TSB nummer:

05-2017

Emne: Vedr. støj fra transference ved tilkobling af 4WD eller manglende funktion af transference.

Model: RT56

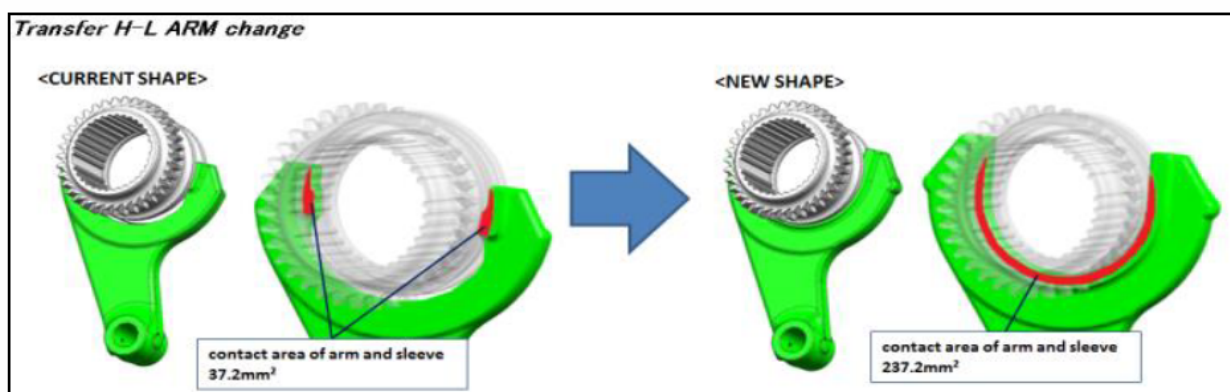
I sjældne tilfælde kan der på RT56 modeller med T150 transference opleves, at transferencesen støjer ved tilkobling af 4WD eller det ikke er muligt, at tilkoble 4WD

High-Low skiftearmen slides uforholdsmæssigt og giver indledningsvis støj ved tilkobling af 4WD for efterfølgende, at umuliggøre tilkobling af 4WD.

ISUZU har forbedret udformningen af High-Low skiftearmen, som giver en større modstandsdygtighed imod slidtage og sikrer korrekt skifte til 4WD.

Reservedel	Gammelt reservedelsnummer	Nyt reservedelsnummer
Skiftearm – High-Low	8973001061	8983318550

Ny skiftearm er indført i produktionen af transfercasen fra Transfer ASM serienummer **1159098** – Kontrollér forud for reparation, hvorvidt transfercasen allerede er forsynet med modificeret skiftearm.
